COMMUNE
DE
RAMATUELLE

Registre de CONCERTATION

Procédure n°1 de révision allégée du Plan local d'urbanisme
à objet unique : « *SITE DE L'HÔTEL DU BAOU* »

Points réglementaires liés au règlement graphique à engager par la Révision du PLU

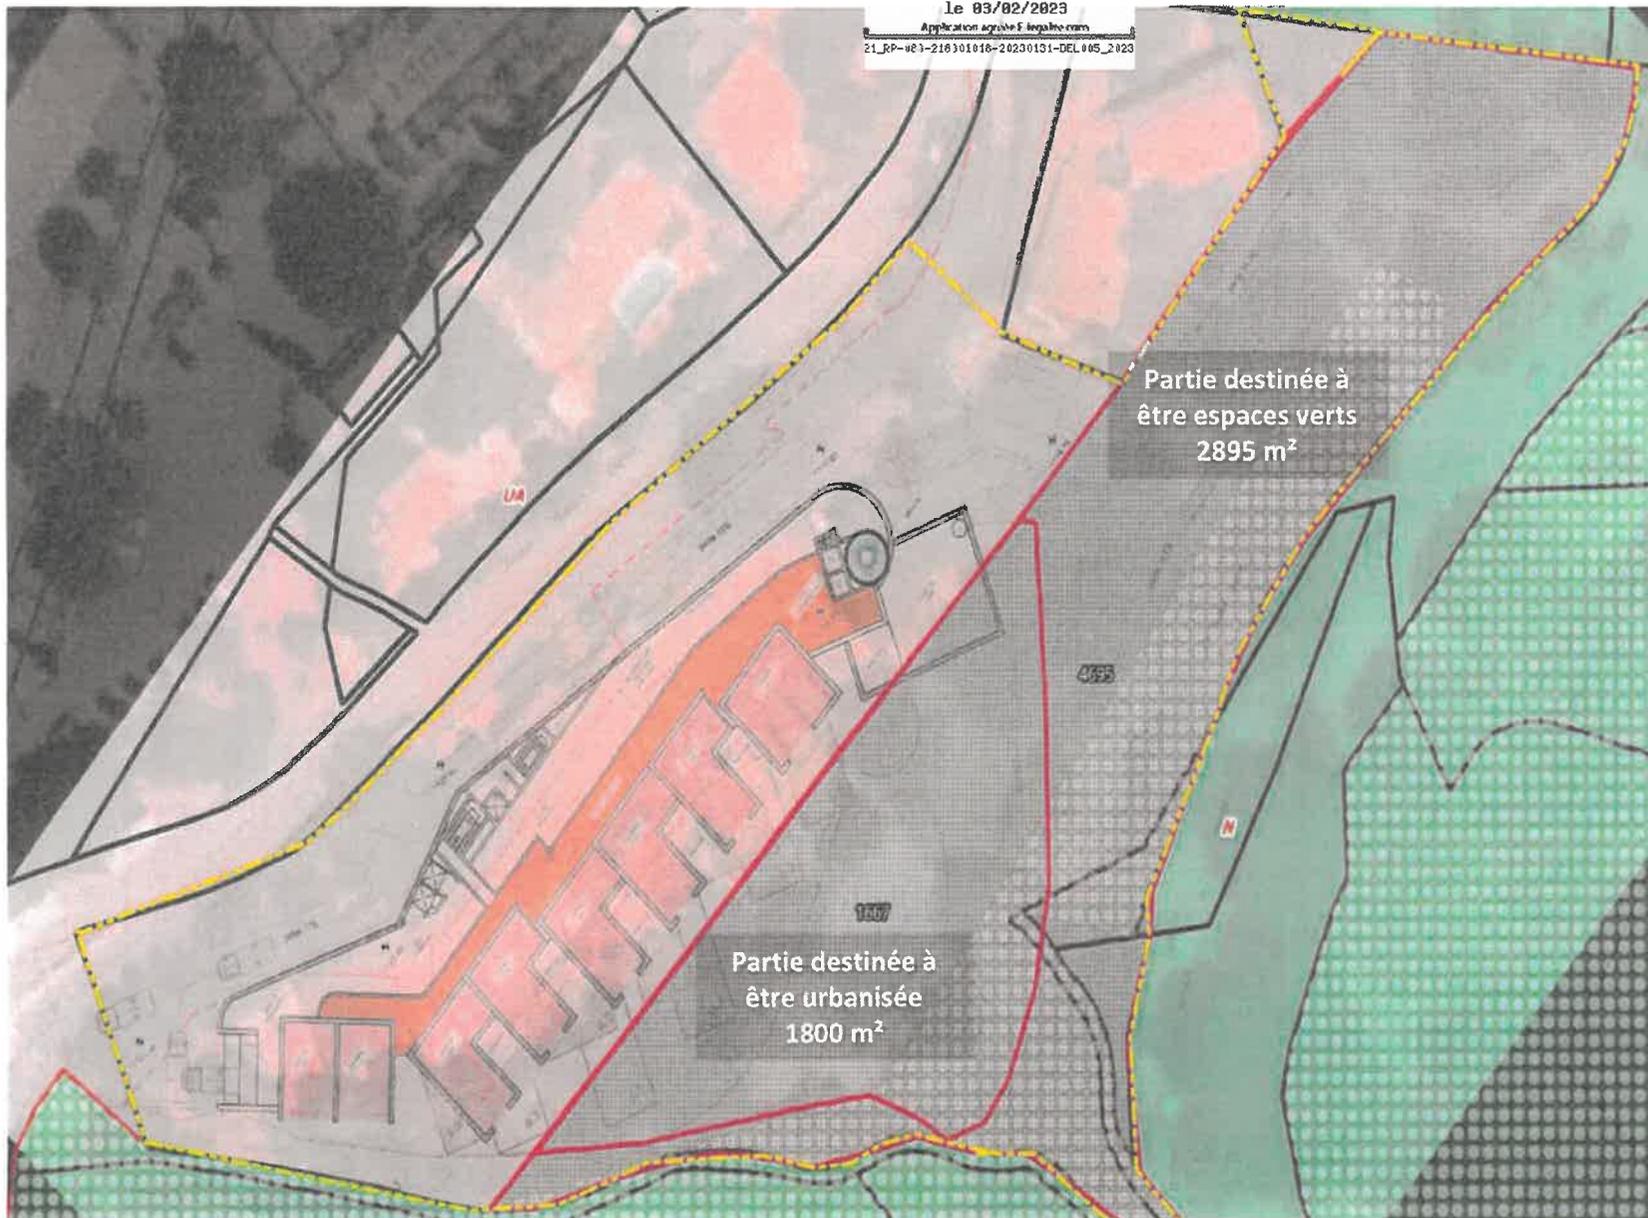
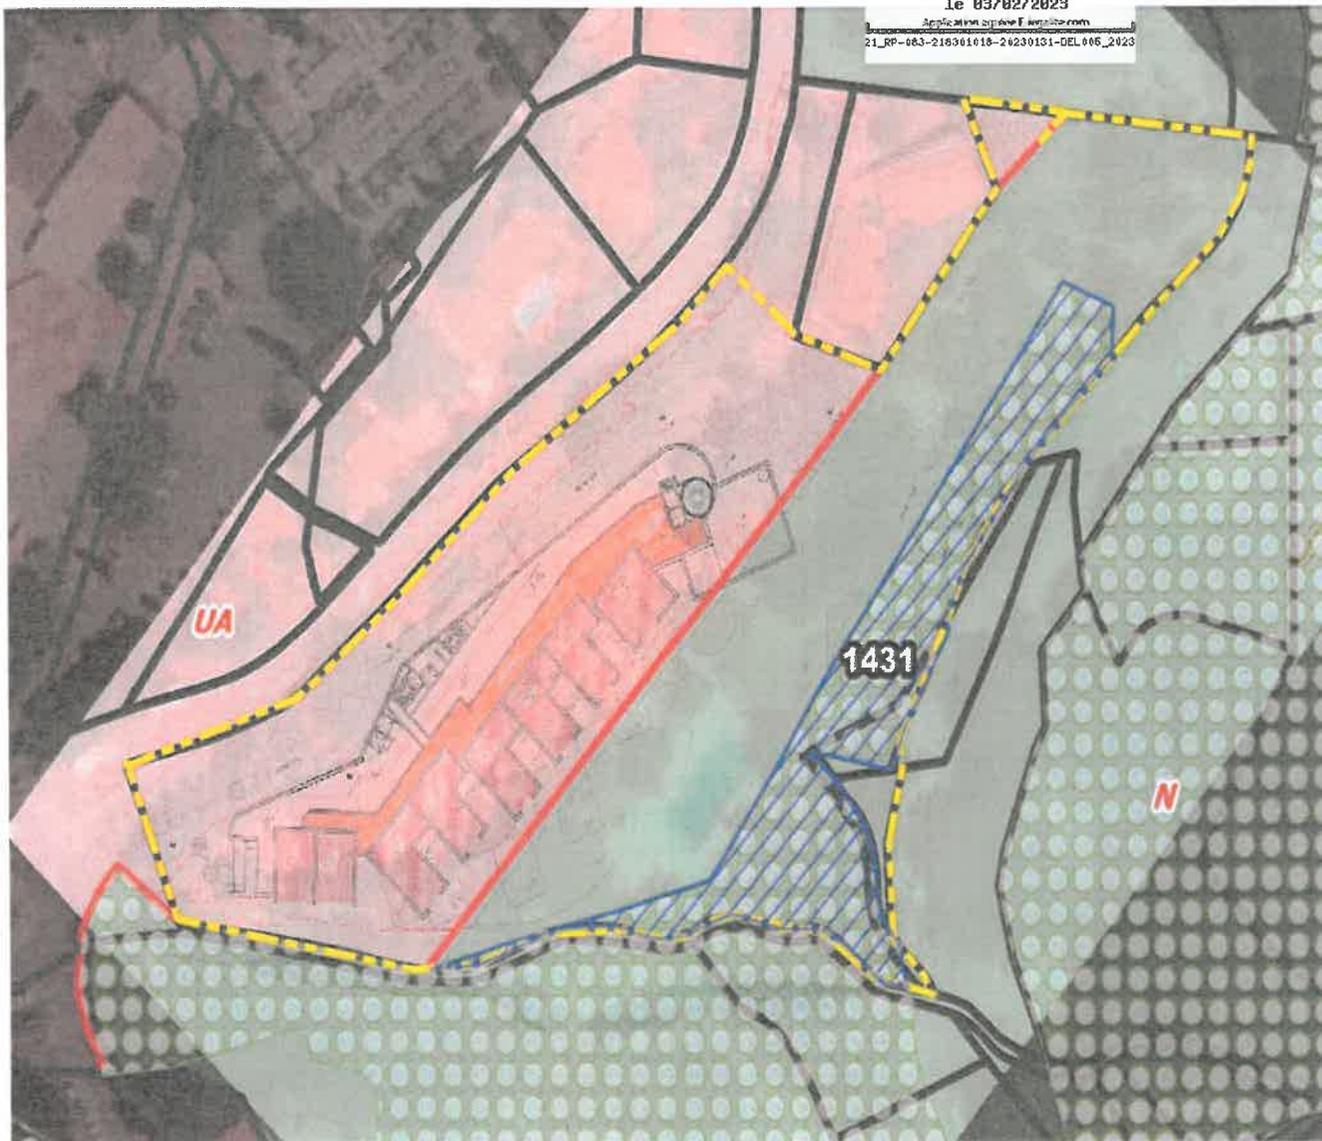
- Il ne peut être procédé de cette manière pour l'application de la délibération du conseil municipal du 31 Janvier 2023 (d.Bib n°5) Le projet tel qu'il a été décrit à la métré d'exister et la prestation de proposer une intégration maximale dans le site. Ce projet concerne quand même une surface de plancher de 8200 m² sur 6 étages avec une surface initiale de 4500 m² légalement existante ou pas?

Il n'en demeure pas moins que l'article L103-2 du CV. ne concerne pas le type de concertation ouverte au public si simplement,
- Dans ce cas de figure, il s'agit de déclasse un site historique et un EBC.

Vue de l'Avenue Gustave Etienne

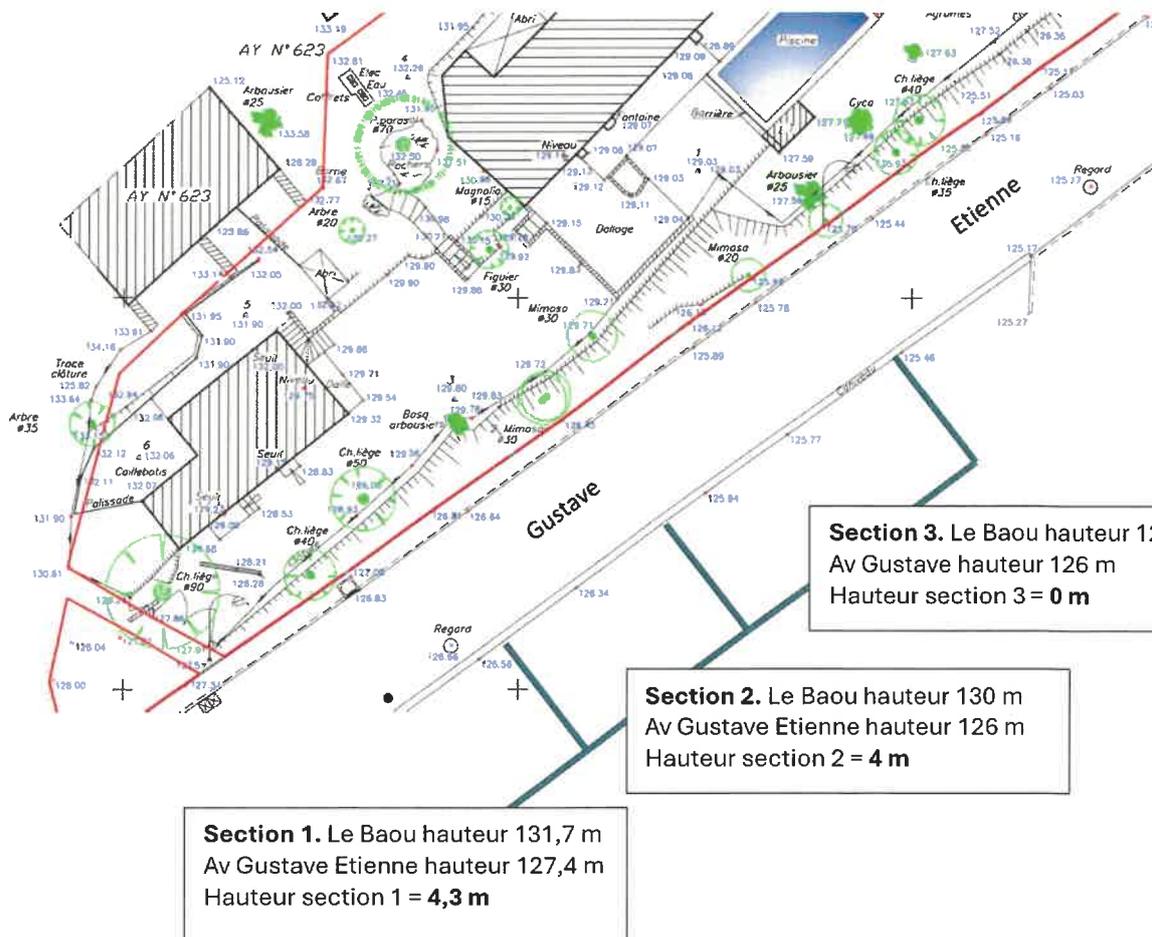
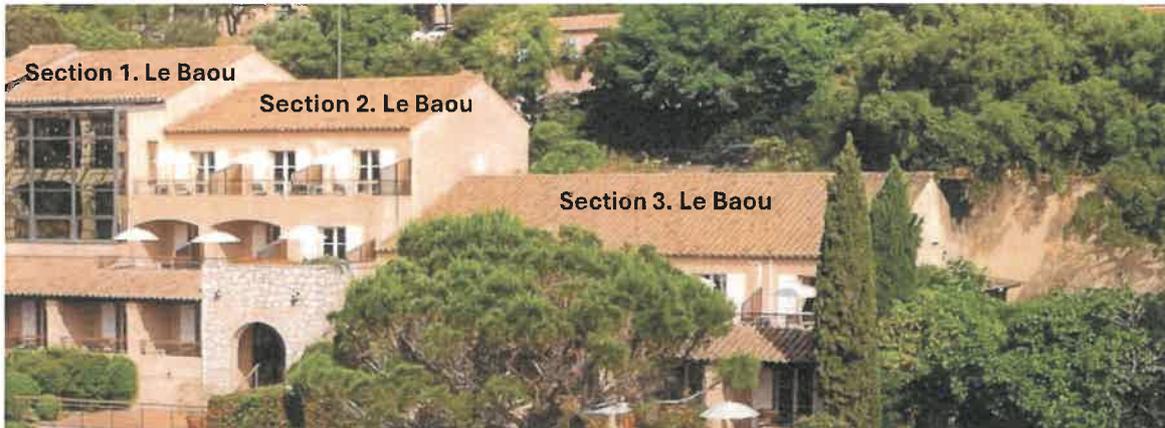
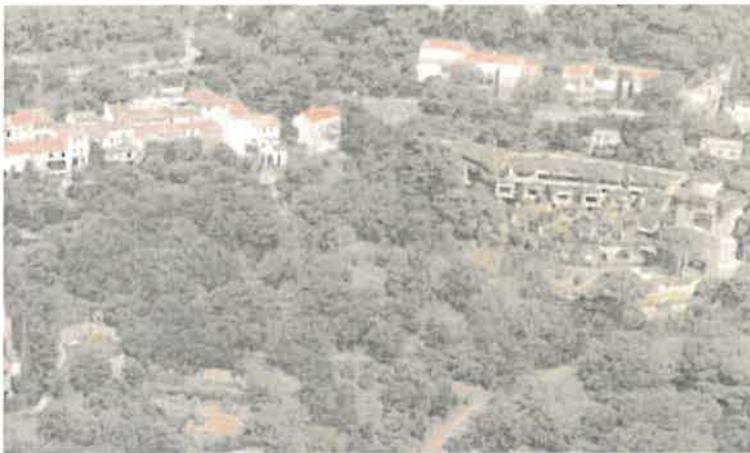
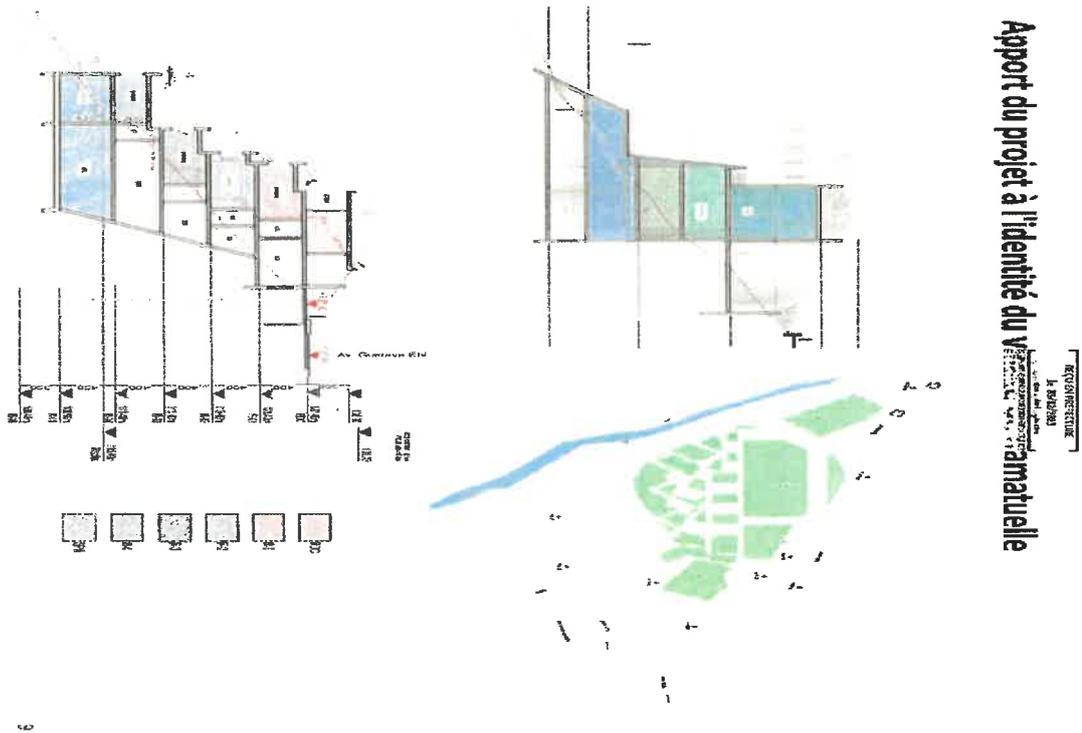
Dans votre courrier du 25 septembre 2024, vous indiquez que la hauteur de l'ensemble ne pourra pas dépasser celle du bâti actuel. Ma question spécifique est de garantir que les sections du nouvel hôtel à construire ne dépassera pas les hauteurs individuelles des sections 1, 2 et 3 au places existantes

Vue existante du village de Ramatuelle depuis l'avenue Gustave Etienne au niveau du:

- Section 1 Hauteur 4.3 m

Section 2 Hauteur 4 m.

- Section 3 Hauteur 0 m

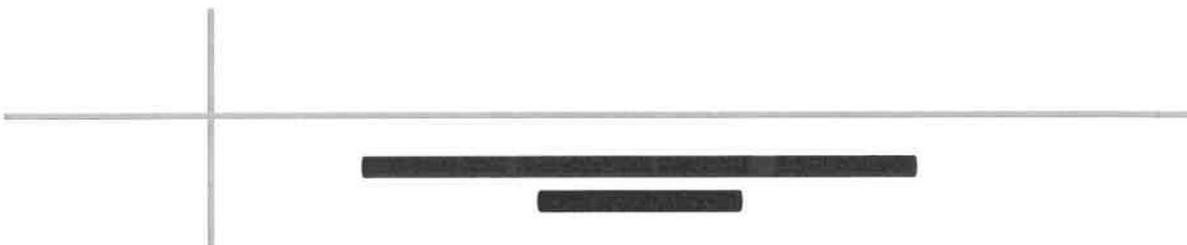
- Concernant la hauteur à l'égout à 9 m par rapport au terrain naturel :

Cette contrainte ne permet pas la réalisation du projet qui s'adapte à la pente du terrain naturel existant. Le bâtiment actuel est d'ailleurs au-delà des 9m de hauteur entre le point bas et le point haut. Cette règle n'est donc pas viable pour le projet et il conviendrait de ne pas réglementer la hauteur par rapport au terrain naturel pour la zone UAb, la hauteur étant déjà plafonnée le long de la RD 61 ce qui fixe le gabarit.
